**Ergänzung zur
aktuellen IFL-technischen Mitteilung 12/2009 vom 15.07.2009**

Hersteller: Mazda

Preis Kühlergrill – System DAT

Modell:	MX 5	DAT-Code:	01 550 057 045 0001
Typ:	NC1		
Baujahr:	ab 09/05

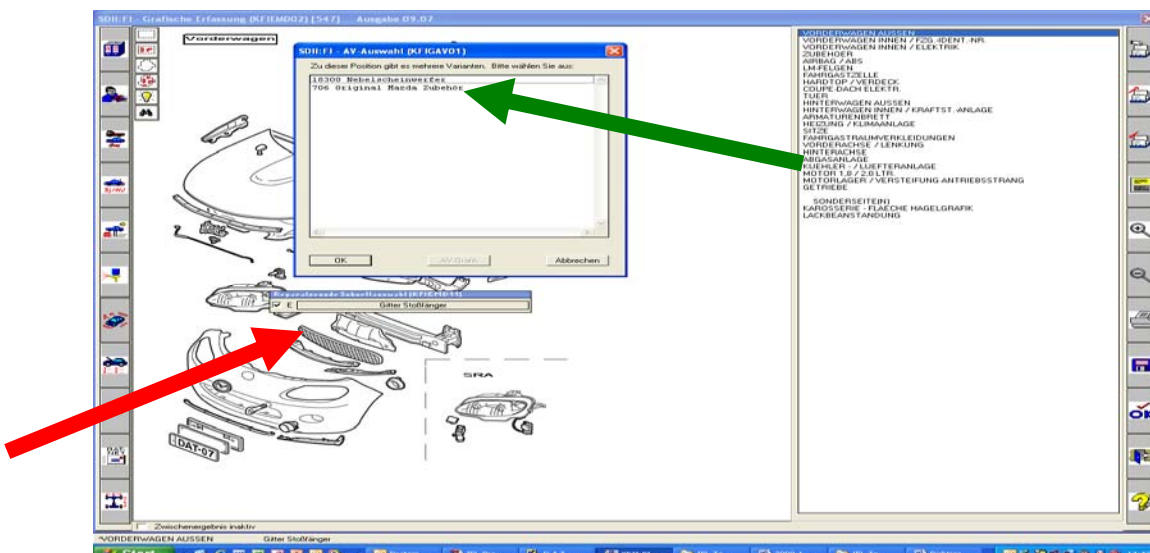
Bei der Kalkulation des Kühlergrills (roter Pfeil) ist es für den Erhalt der richtigen Ersatzteilnummer sowie des richtigen Ersatzteilpreises wichtig, die AV-Auswahl (grüner Pfeil) zu beachten. Wie uns mitgeteilt wurde, ist in diesem Fall die Auswahl der Nebelscheinwerfer für den Erhalt des richtigen Ersatzteilpreises/ Ersatzteilnummer zwingend erforderlich. DAT gibt dann den richtigen Ersatzteilpreis von 490,50 Euro vor.
